MINUTA DE LA JUNTA DE ACLARACIONES DE LA LICITACION PUBLICA ESTATAL No. EO-907077974-N19-2026, QUE SE CELEBRA EN LA DIRECCION DE SUPERVISIÓN DE CARRETERAS ALIMENTADORAS, CAMINOS RURALES Y PUENTES, DE LA COMISIÓN ESTATAL DE CAMINOS; EL DÍA 12 DE SEPTIEMBRE DE 2026, A LAS 09:00 HRS., PARA LA CONTRATACIÓN DE LA OBRA: CONSTRUCCION DEL CAMINO: LA CANDELARIA - MONTE BONITO, TRAMO: KM. 0+000 - KM. 3+019.89, SUBTRAMO: KM 2+000 - KM. 3+019.89; CONSTRUCCION DEL SUBTRAMO: KM. 2+000 - KM. 3+019.89, A REALIZARSE EN LA LOCALIDAD: MONTE BONITO, DEL MUNICIPIO DE HUIXTÁN, CHIAPAS.

ADENDOS

**OBRA: CONSTRUCCION DEL CAMINO: LA CANDELARIA - MONTE
BONITO, TRAMO: KM. 0+000 - KM. 3+019.89, SUBTRAMO: KM
2+000 – KM. 3+019.89; CONSTRUCCION DEL SUBTRAMO: KM.
2+000 – KM. 3+019.89.**

CROQUIS DE BANCO DE MATERIAL

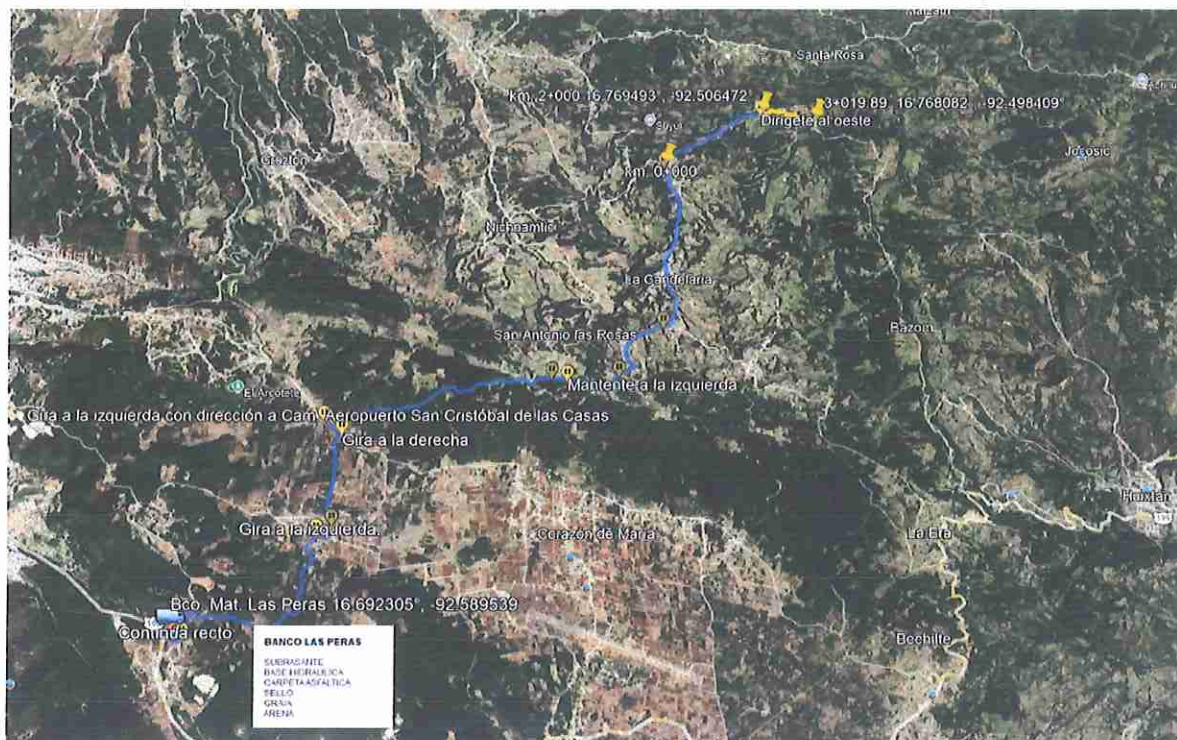
16. DEBERAN CONSIDERAR EN SU DESGLOSE DE COSTOS INDIRECTOS, LOS PERMISOS Y TRAMITE ANTES LAS DEPENDENCIAS O AUTORIDADES CORRESPONDIENTES PARA EL ACCESO A LOS BANCOS DE MATERIALES Y CONSIDERAR EN EL ANALISIS DE LOS PRECIOS LO CORRESPONDIENTE A SU EXPLOTACION PARA TERRACERIAS, OBRAS DE DRENAJE Y ESTRUCTURAS DEL PAVIMENTO.

LETRERO DE OBRA

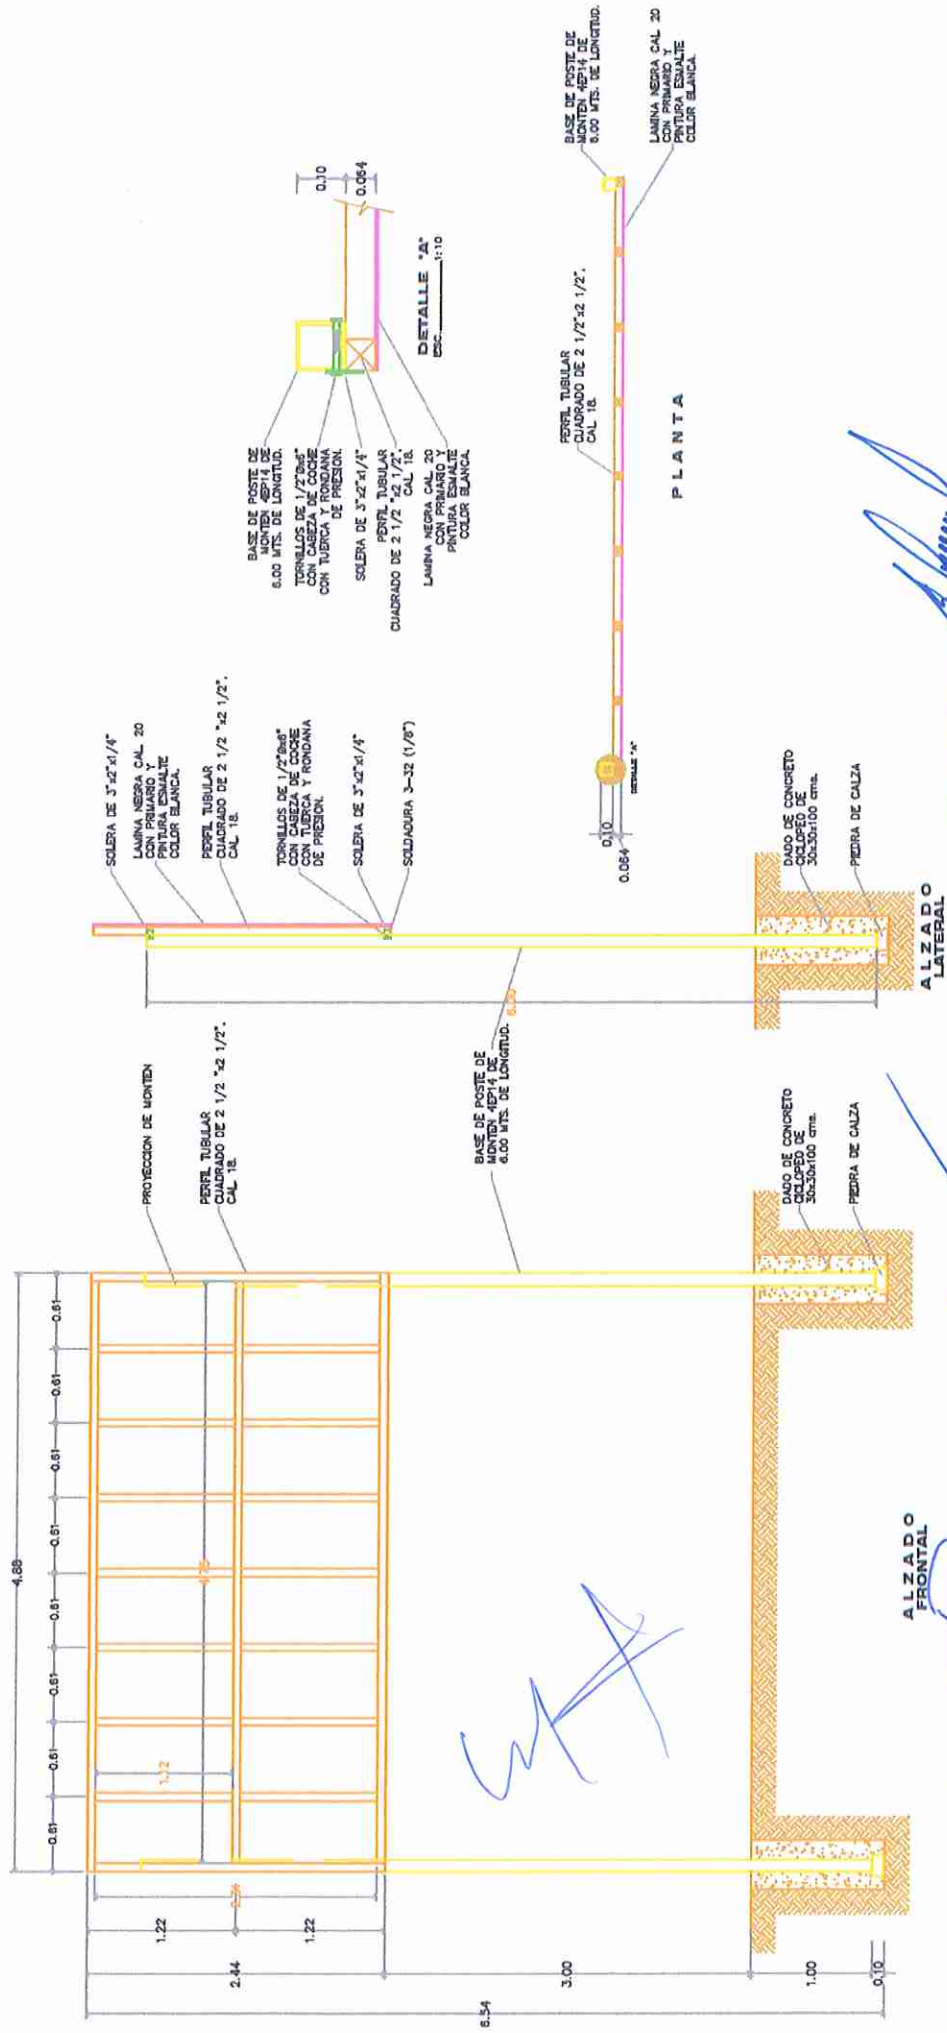
2. ✓ SE DEBERÁ CONSIDERAR AL INICIO DE LOS TRABAJOS DE LA OBRA, EL SUMINISTRO Y COLOCACIÓN DE DOS PIEZAS DE LETREROS INFORMATIVOS DE LA OBRA EN LUGARES ESTRATÉGICOS (AL INICIO Y AL FINAL DEL TRAMO A CONSTRUIR) CON DIMENSIONES MÍNIMAS DE 2.44 X 4.88 MTS EN FORMATO HORIZONTAL, PROPORCIÓN DE 2 A 1, MONTADOS EN UNA ESTRUCTURA METÁLICA DE 3.00 MTS DE ALTO PARA EVITAR SU DETERIORO, LOS CUALES DEBERÁN CONTENER LOS DATOS GENERALES DE LA OBRA, (SEGÚN CROQUIS ANEXO). DEBERA CONSIDERAR EN SU DESGLOSE DE COSTOS INDIRECTOS.
